DIRECTION DES ÉVALUATIONS ENVIRONNEMENTALES

**Rapport d'analyse environnementale
pour le projet de poste de Saint-Bruno-de-Montarville à 315-25 kV
sur le territoire de la ville de Saint-Bruno-de-Montarville
par Hydro-Québec**

Dossier 3211-11-098

Le 7 novembre 2011

FIGURE 3 : EMBACEMENTS DE POSTE ÉTUDIÉS

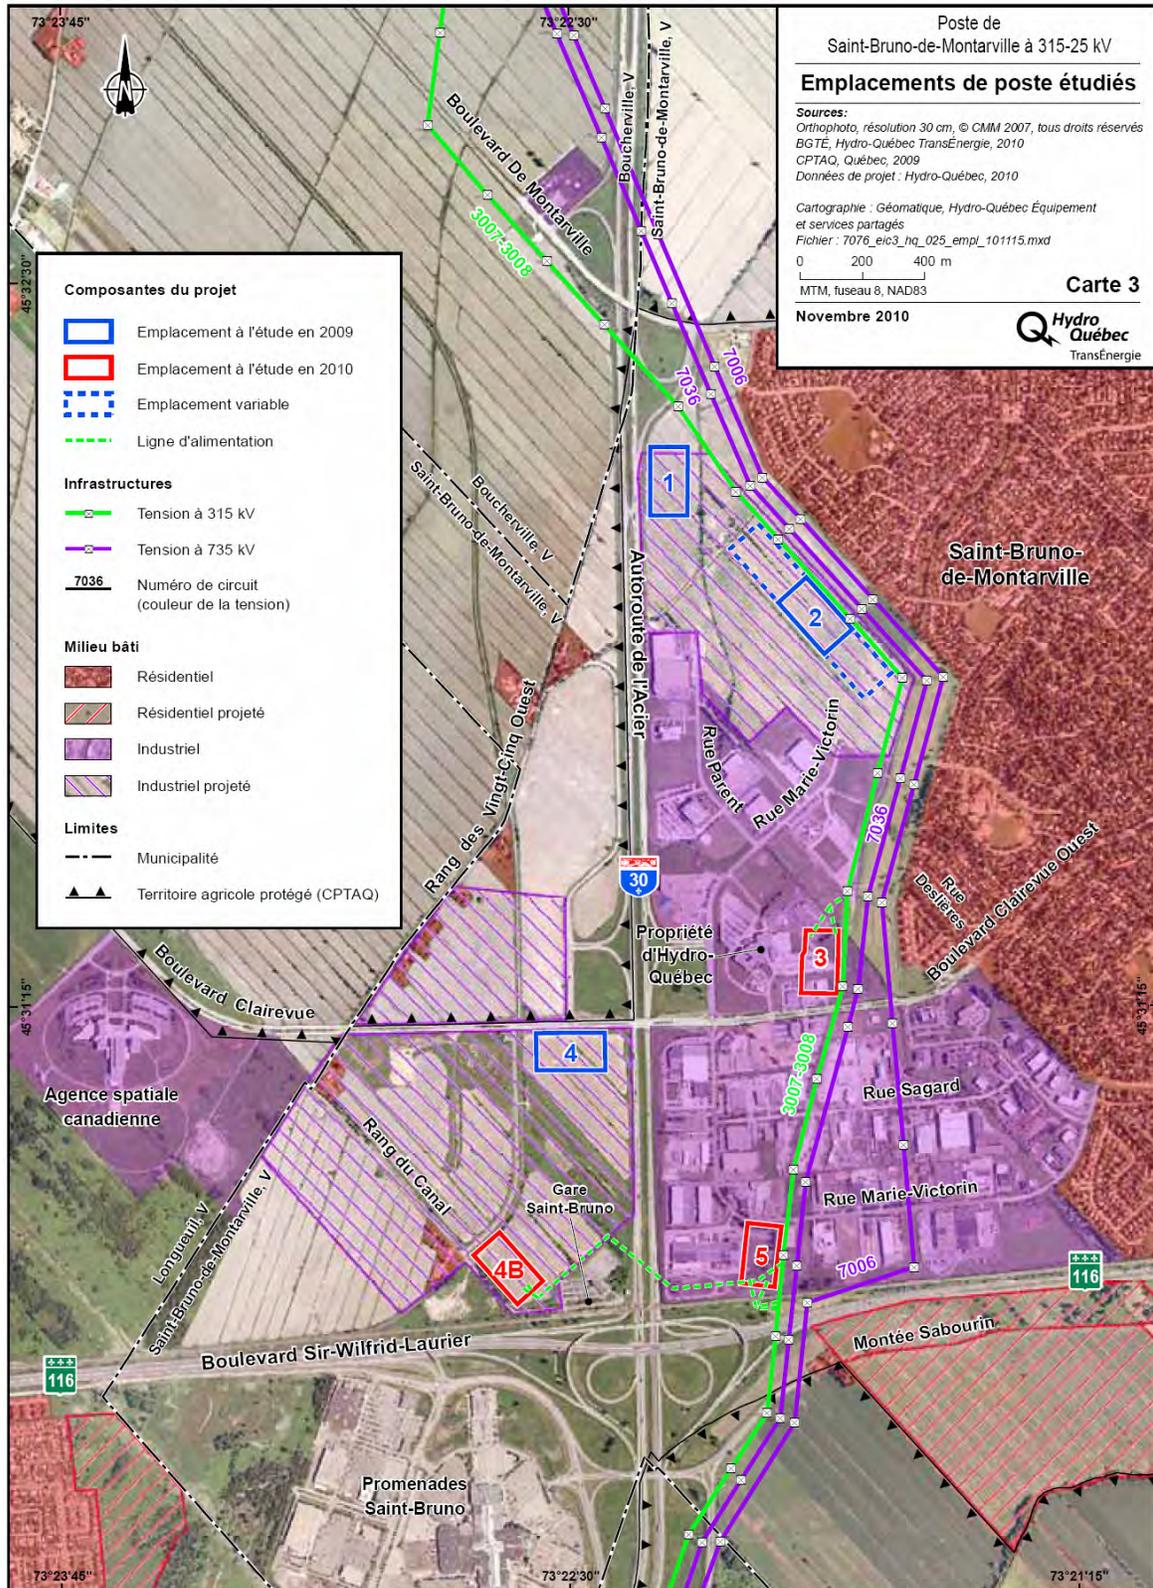
Quatre variantes d'emplacement de poste (1 à 4, voir figure 3) ont été déterminées en fonction des critères mentionnés précédemment. Toutes ces variantes respectent le zonage actuel ou prévu ainsi que les normes applicables en matière d'exposition aux champs électriques et magnétiques. De plus, aucune d'elles n'a d'impacts sur le climat sonore pour les résidents vivants à proximité. Il a été impossible de situer le poste dans le quadrant sud-ouest de la zone d'étude, car la proximité de l'autoroute et du milieu bâti ne laissait pas suffisamment de place pour son raccordement à la ligne à 315 kV de Boucherville – La Prairie.

À la suite des avis exprimés lors des consultations ainsi que d'analyses techniques et environnementales supplémentaires, Hydro-Québec a éliminé les emplacements 1 et 2, optimisé les emplacements 3 et 4, et ajouté l'emplacement 5. Hydro-Québec a présenté ces trois variantes d'emplacement (3, 4B et 5, voir la figure 3) aux autorités et à la population au début de 2010.

Aucun des trois emplacements (3, 4B et 5) n'est situé en milieu forestier, ni ne touche un cours d'eau, un milieu humide ou un habitat d'espèces à statut particulier. Aucun emplacement ne se trouve en territoire agricole protégé ni à un endroit où les installations auraient un quelconque impact sonore sur un milieu bâti situé à proximité. De plus, les critères d'exposition aux champs électriques et magnétiques sont respectés à tous les emplacements ainsi que le zonage industriel actuel ou prévu.

L'emplacement 3 se distingue au niveau des critères technoéconomiques, car il se situe sur une propriété appartenant à Hydro-Québec, et que, étant donné qu'il se trouve à proximité de la ligne à laquelle il doit se raccorder, la construction de seulement une ligne d'environ 200 m supportée par deux pylônes serait nécessaire.

L'emplacement 5 se distingue au niveau des critères environnementaux, car il se situe le plus loin des résidences, soit à 285 m des résidences les plus proches, et qu'il est le moins perceptible par les observateurs mobiles. Peu de mesures d'intégration visuelle seront requises pour en atténuer les impacts visuels. Afin de raccorder le poste prévu à l'emplacement 5, la construction d'une ligne d'environ 170 m supportée par trois nouveaux pylônes et le renforcement de 400 m de la ligne existante par le remplacement de pylônes seraient nécessaires. La construction du poste à l'emplacement 5 requiert également le déplacement d'un parc canin, d'une conduite de gaz et d'un fossé de drainage.

À la suite des consultations publiques organisées par Hydro-Québec et des rencontres avec les élus de la Municipalité de Saint-Bruno-de-Montarville, l'emplacement 5 s'est avéré le plus acceptable. Par conséquent, compte tenu de ses avantages sur le plan environnemental et qu'il faisait l'objet d'un large consensus de la population, Hydro-Québec a retenu l'emplacement 5.

Ainsi, à la lumière de l'information et des analyses présentées, l'équipe d'analyse est d'avis que l'emplacement 5 du futur poste de Saint-Bruno-de-Montarville est adéquat. En plus, d'être l'emplacement se distinguant au niveau environnemental, il est celui ayant fait l'objet d'un consensus par la population.
